Product change 4-line EMC filters B84108

131129EMC1e

**Product / Process Change Notification
Produkt-/ Prozess-Änderungsmitteilung**

1. ID No. / ID-Nr.: MAG-295181113		2. Date of announcement / Datum der Ankündigung: November 29, 2013	
3. Type / Produktgruppe: EMC filters / EMV-Filter	Old ordering code / Alte Bestell-Nr.: B84108S1004A110 B84108S1004A120	New ordering code / Neue Bestell-Nr.: No change/ Keine Änderung	Customer part number / Kundensachnummer:

New dimensions:

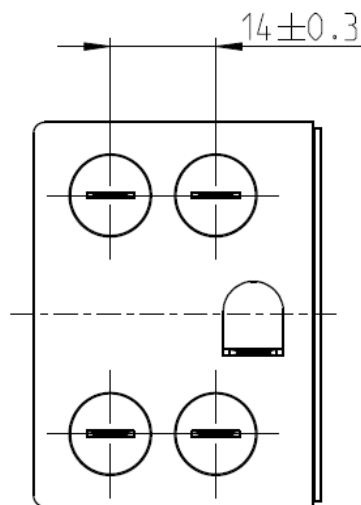
For the EPCOS 4-line EMC filter series B84108, the distance between the connectors will be reduced from 15 mm to 14 mm (see drawing).

4. Description of change / Beschreibung der Änderung: The distance between the connectors will be reduced from 15 mm to 14 mm for the above-mentioned EPCOS EMC filters (details see drawing). This dimensional change is expected to have only a minor impact on existing designs: it is necessary in order to increase the supply security of these components. / Bei den oben genannten EPCOS EMV-Filtern wird der Abstand der Anschlüsse von 15 mm auf 14 mm verringert. (Details siehe Zeichnung). Diese Änderung dürfte nur einen geringen Einfluss auf bestehende Designs haben. Mit der Änderung soll die Liefersicherheit dieser Produkte verbessert werden.
